# 新竹縣政府工程查核代表照片表

工程名稱：五峰鄉竹林村羅山部落公共設施更新及週邊環境改善工程

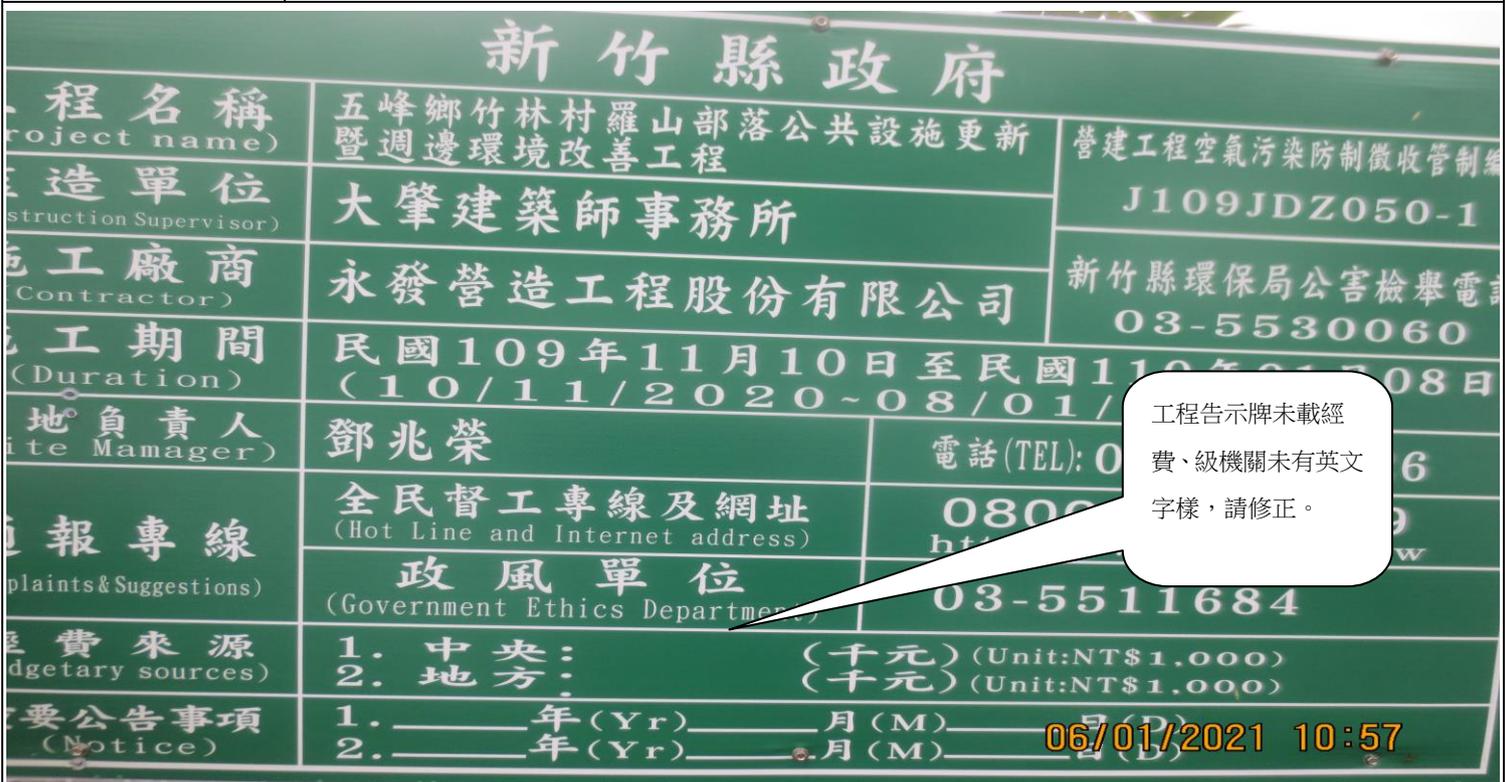
歪斜的電桿宜請事業主扶正。
